工程指示 / 要求簡箋 ENGINEER INSTRUCTIONS(E.I.)

工程指示編號:	EI- 4301	修改版本:	J
	HK- 0578 / m		
工程編號:	J 857	工程名稱:	NKIL6552
收件人:	生統	發件人:	Nero HO
工程項目:	幕牆單元件 - 試水箱單元體鋁料加工圖	日期:	08/04/2022

內容:
因之前TH窗窗拈配合布誤差, 所以現在需要墊高窗拈
以及在窗企加窗拈

美特鋁質有限公司 MIDI Aluminium Fabricator Ltd.				工程號	J857	類別		物料號	M1			
				地盤	啟德G552	制圖	李传鹏	2022-01-11	圖號	PT-XXX-P01		
修改	-		採用工廠	✓	地盤	圖紙名稱	鋁料加工圖	復核	練松文	2022-01-13	數量	-
日期	-		材料顏色	MILL		材料	C747	批准	林仁安	2022-01-15	單件重量	- (KG)

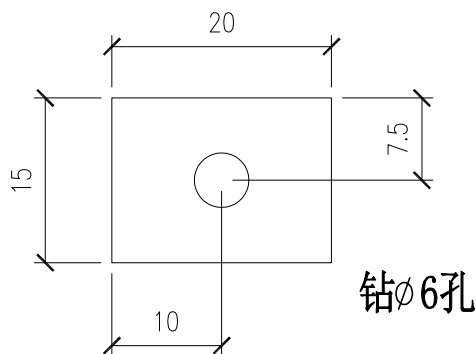
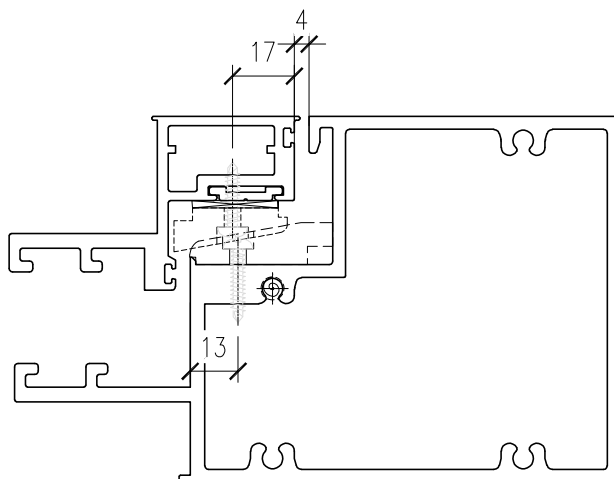
2mm鋁巴
 數量：30个
 用于垫窗玉窗拈

美特鋁質有限公司 MIDI Aluminium Fabricator Ltd.				工程號	J857	類別		物料號	M1	
修改	-			地盤	啟德G552	制圖	李传鹏	2022-01-11	圖號	PT-X86150-P02
日期	-			採用工廠	✓ 地盤	圖紙名稱	铝料加工图	復核	練松文	2022-01-13
				材料颜色	鍍化	材料	X86150	批准	林仁安	2022-01-15
								數量	-	
								單件重量	-	(KG)

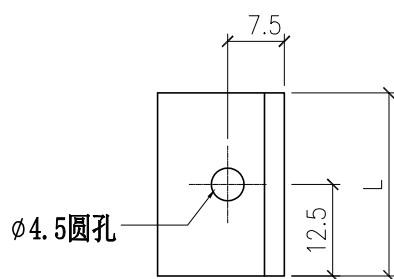
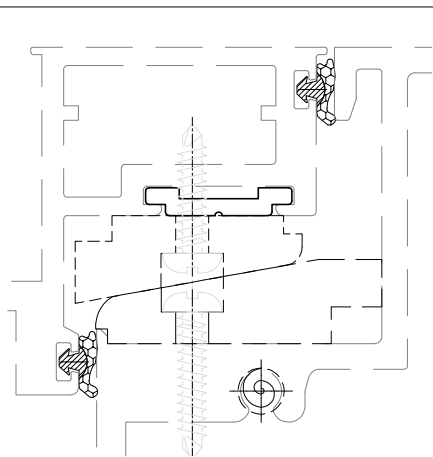
数量: 30个

工程號	J857	類別		物料號	-									
地盘	啟德6552	制圖	陈梓豪	20220111	圖號	PT-X86050-P01G								
修改	A	-	-	採用工廠	✓	地盘	-	图纸名称	铝料加工图	復核	練松文	20220113	數量	-
日期	03.09	-	-	材料颜色	鍍化	材料	X86050	批准	林仁安	20220115	單件重量	-	(KG)

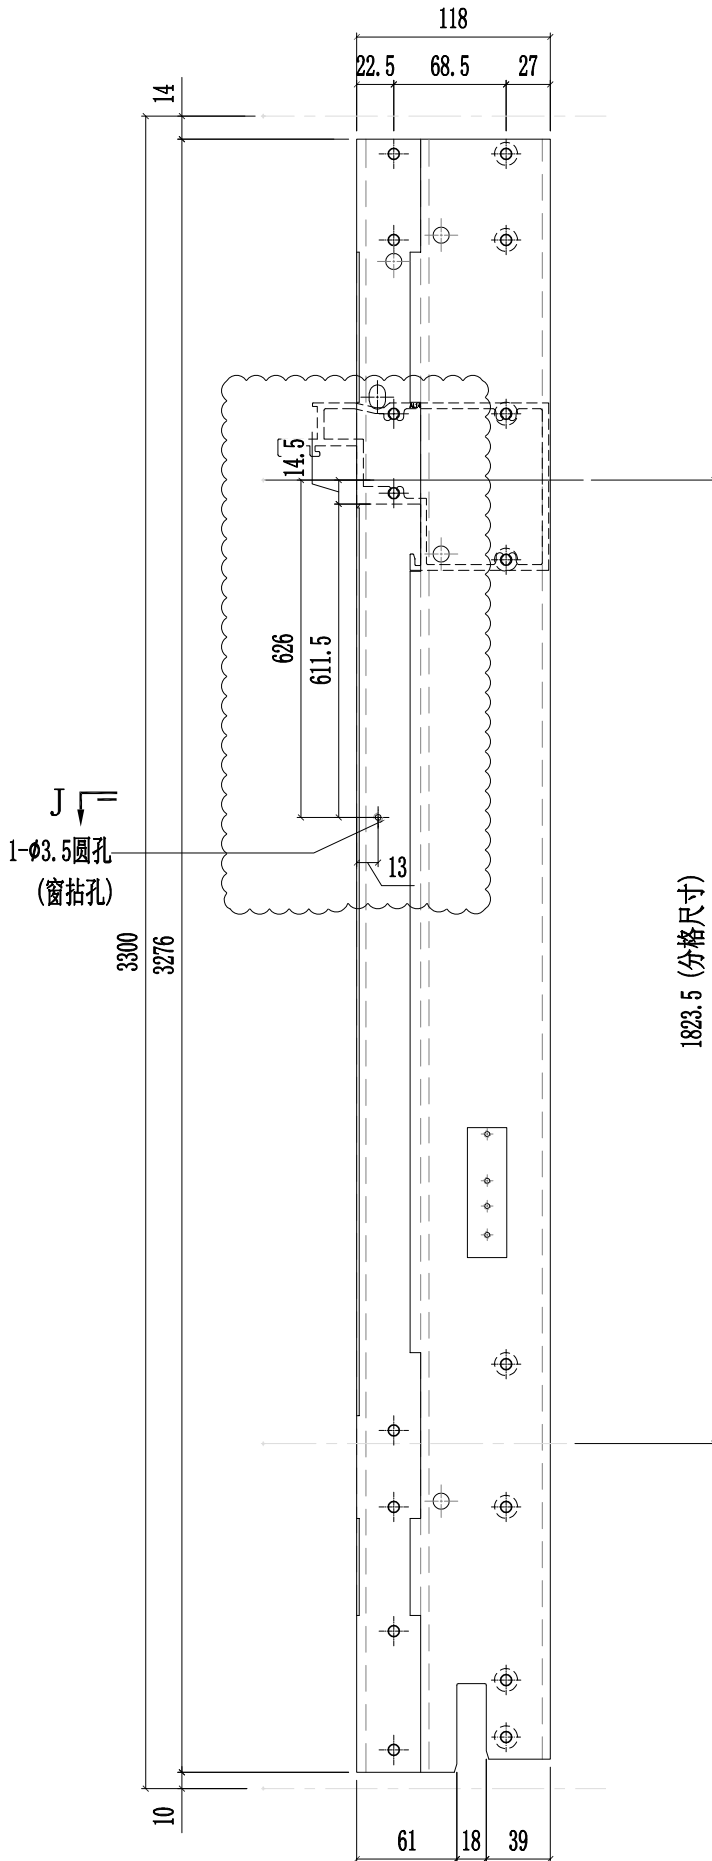
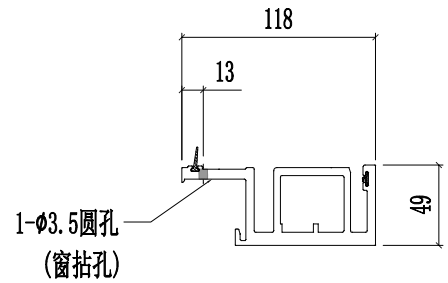
(试水TH窗钻窗拈孔)
(在原料上钻孔)
